Stabilimento di Brindisi

Oggetto: Comunicazione ai sensi dell'art. 29-nonies, comma 1 del D.Lgs. 152/06 e s.m.i. - Razionalizzazione sezione di stoccaggio acque di prima pioggia

Istanza di modifica non sostanziale ad AIA
ai sensi dell'art. 29-nonies del D.Lgs. 152/2006 e s.m.i.

**Interventi di razionalizzazione della sezione di stoccaggio delle acque di
prima pioggia**

Figura 2 – Dati di altezza di pioggia relativi alle massime intensità registrate nelle durate di 1h, 3h, 6h, 12h e 24h per il periodo 1936 -2009

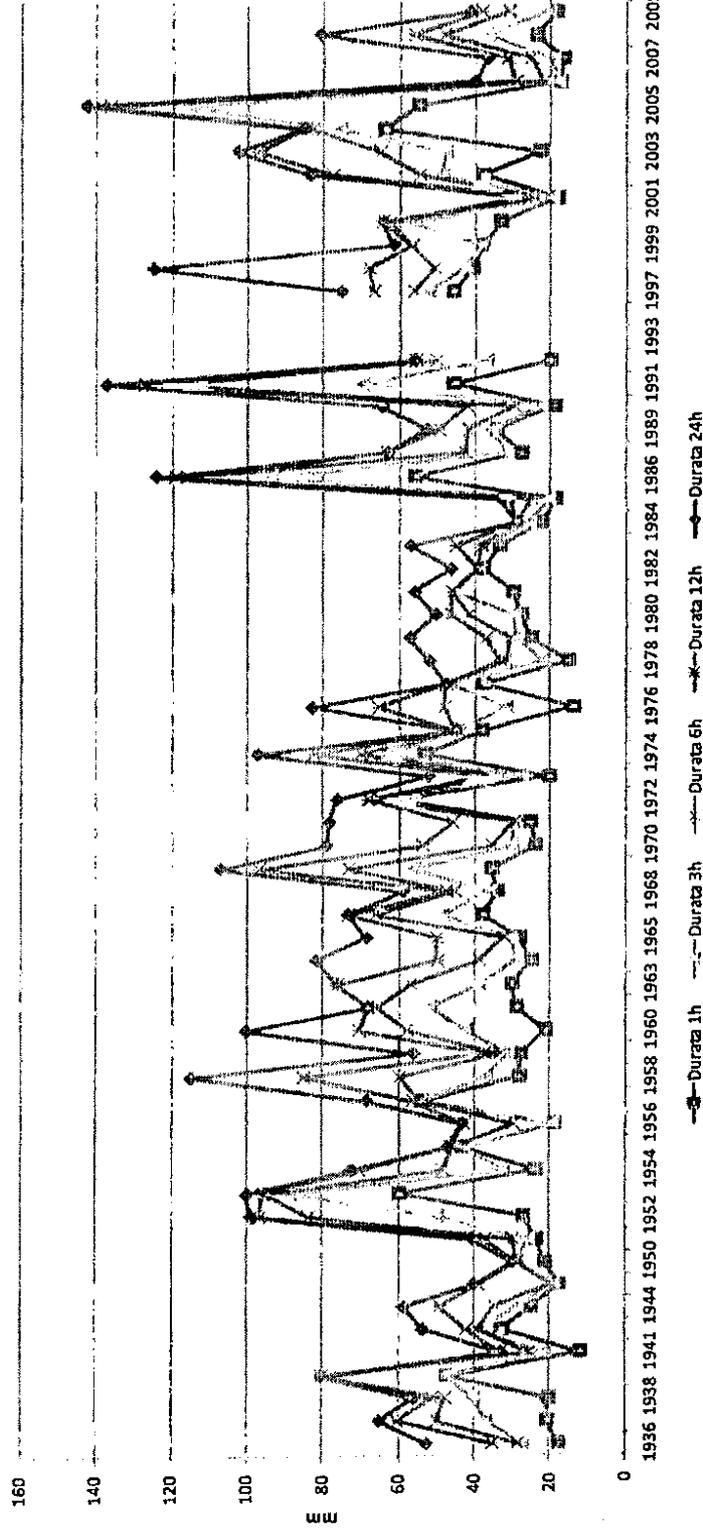
Dai dati riportati emerge che l'evento del 26 Luglio 2004 costituisce il massimo in termini di intensità oraria nel periodo 1936-2009, mentre l'evento registrato il 7 Novembre 2005 presenta elevata intensità prolungata nelle 24 ore.

Figura 3 – Analisi andamento riempimento serbatoi sistema prima pioggia a valle della modifica prevista in relazione all'evento piovoso massimo registrato nel periodo 1936-2009 (7 novembre 2005)

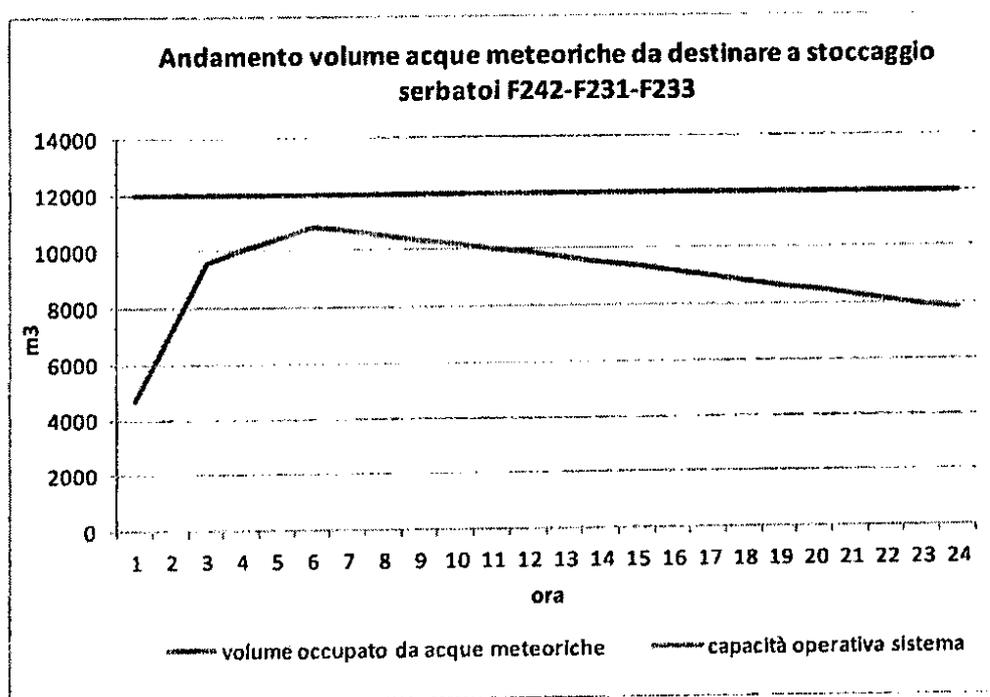
- Considerando invece l'evento del 7 novembre 2005, nel quale è stata registrata la massima intensità di pioggia per la durata di 3, 6, 12 e 24 ore, a seguire si riporta un'analisi temporale, considerando che parallelamente allo stoccaggio le acque meteoriche possono essere direttamente inviate a trattamento biologico, per una portata massima pari a 200 m³/h³.

L'analisi del grafico in esame mostra che il picco di riempimento avviene in corrispondenza della sesta ora, con valori in ogni caso sempre inferiori ai 10.800 m^3 , a fronte di un sistema con capacità operativa di 12.000 m^3 .

Ne consegue pertanto che, il volume massimo operativo di stoccaggio disponibile, a valle dell'esclusione definitiva del serbatoio F232 dal circuito acque meteoriche potenzialmente contaminate, pari a 12.000 m^3 (15.000 m^3 nominali), risulta essere adeguato alle necessità operative del sito.
